## BOLETÍN DE SERVICIO

# Inspección y/o reemplazo de las varillas de empuje de las válvulas, y balancines izquierdo y derecho en los motores ROTAX® tipo 912 i, 912 y 914 (Series)

ATA System: 72-30-00 Culata

**OBLIGATORIO**

*Fig. 1*  
*Inspección visual*

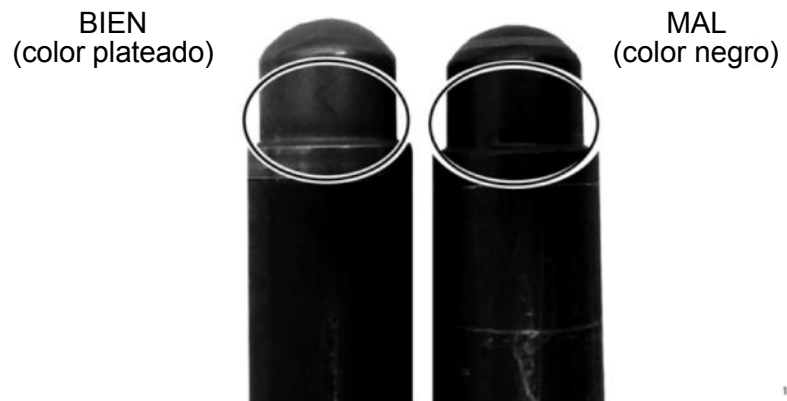
Realizar una inspección visual de todos los extremos esféricos de las varillas en todos los cilindros. Comprobar el color. Ver Fig.1.

Color	Evaluación
Superf. plateada	La varilla de empuje de la válvula es OK. No se requieren más acciones.
Superf. negra	La varilla de empuje de la válvula NO es OK. ver sección <a href="#">3.1.3) Reemplazo de las piezas afectadas.</a>

Fig. 2

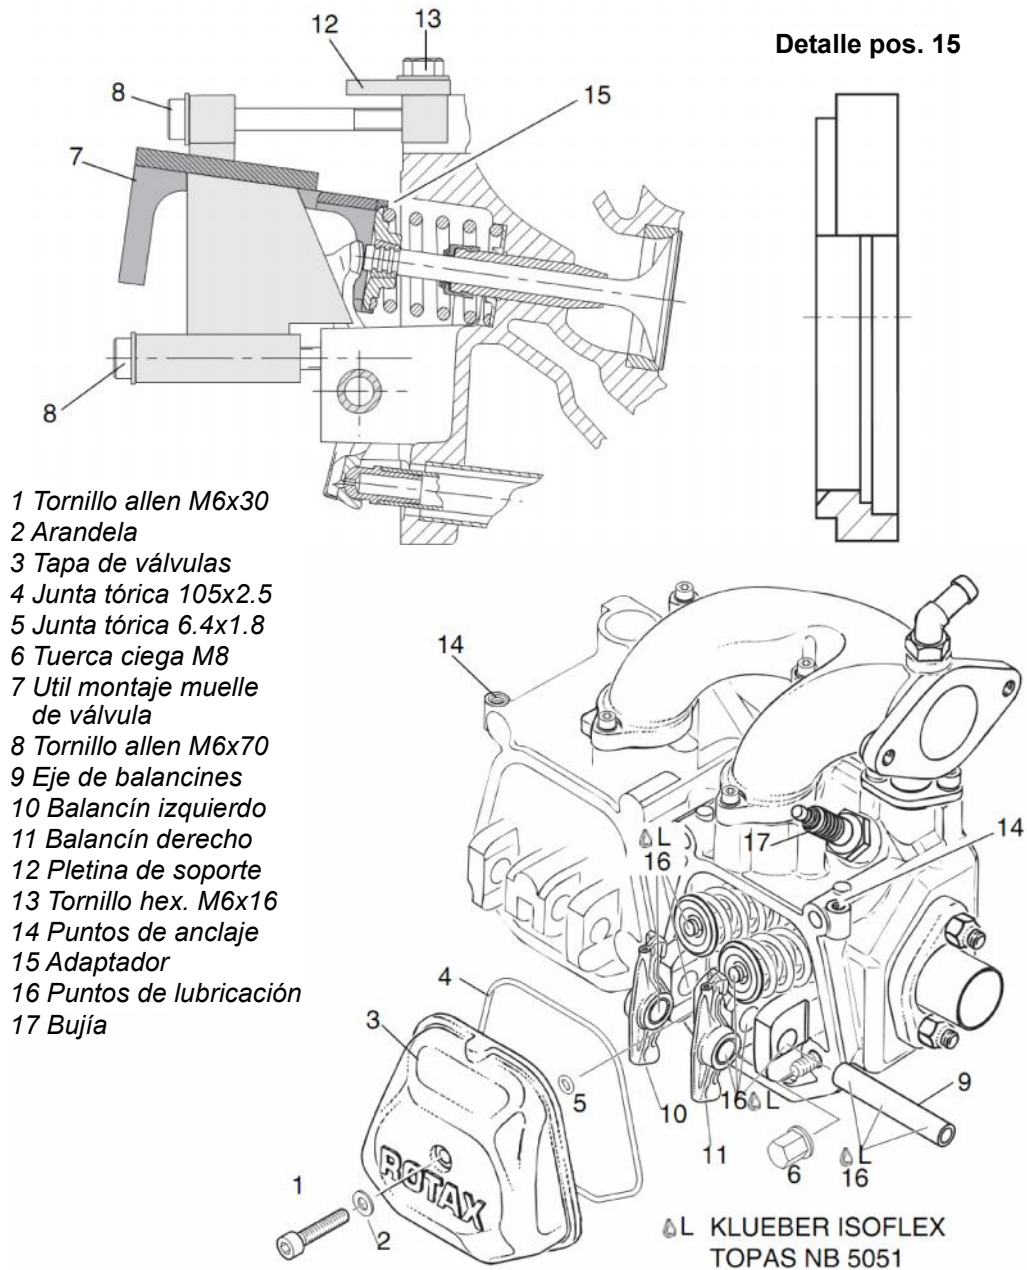
Paso	Procedimiento
1	Aflojar el tornillo Allen (1) M6x30 con arandela (2) de la tapa de las válvulas (3) y retirarlo junto con las juntas tóricas grandes y pequeñas (4) y (5).

Paso	Procedimiento
1	Limpiar la superficie de sellado de la culata y la tapa de las válvulas con un paño sin pelusas adecuado o equivalente.
2	Insertar nuevas juntas tóricas (4) 105x2.5 y (5) 6.4x1.8 en la tapa de las válvula (3).
3	Colocar la tapa de las válvulas.

Entre las tapas de las válvulas debe haber un espacio mínimo de 0,1 mm (.004 in.). Las tapas de las válvulas no deben tocarse entre sí.

Paso	Procedimiento
4	Apretar el nuevo tornillo Allen (1) M6x30 con arandela (2) a 10 Nm (89 in.lb).

Fig. 3

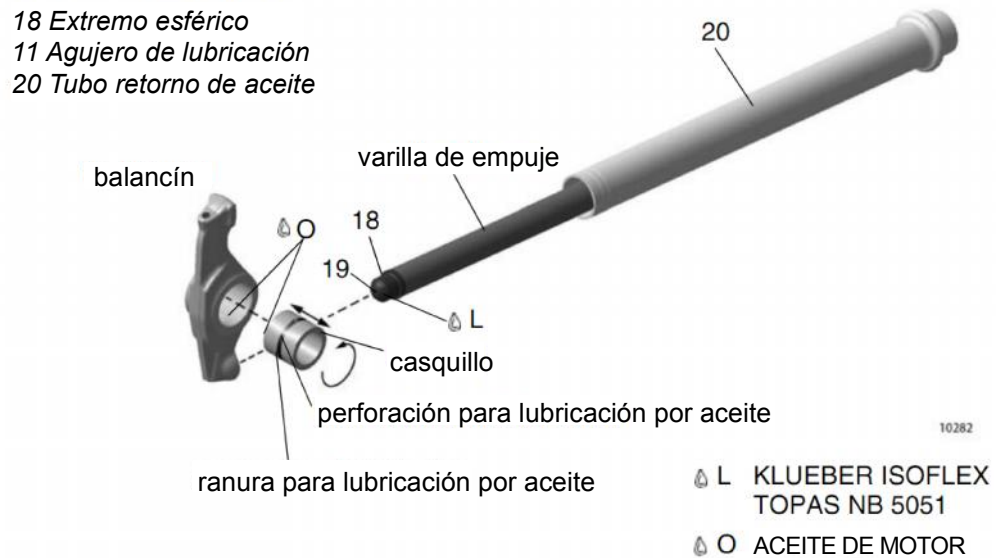
Ver [Fig. 2](#) y [Fig. 3](#).

Paso	Procedimiento
6	Esto aliviará la presión de ambos empujadores hidráulicos. Ahora el eje de los balancines (9) puede sacarse fácilmente. Sacar ambos balancines (10) y (11).
7	Reemplazar sólo las piezas afectadas según la <a href="#">sección 2.3</a> ). Ver también <a href="#">Fig. 3</a>
8	Aplicar KLÜBER ISOFLEX TOPAS NB 5051 (16) en ambos extremos esféricos de la varilla de empuje y en las zonas de contacto del balancín y deslizar la varilla de empuje en el tubo de retorno de aceite (20).
9	Verificar el casquillo y el eje del balancín según el último Manual de Mantenimiento Heavy.
10	Poner aceite en el casquillo del balancín.
11	Colocar el balancín izquierdo (10) y el balancín derecho (11) en la culata, aplicar KLÜBER ISOFLEX TOPAS NB 5051 (16) en el eje del balancín (9) e insertarlo en su soporte.
12	Aflojar el útil de montaje de los muelles de la válvula y la pletina de soporte.
13	Al retirar el útil de montaje de los muelles, asegurarse de que los anillos adaptadores (15) no se quedan atascados en el retenedor del muelle de la válvula.
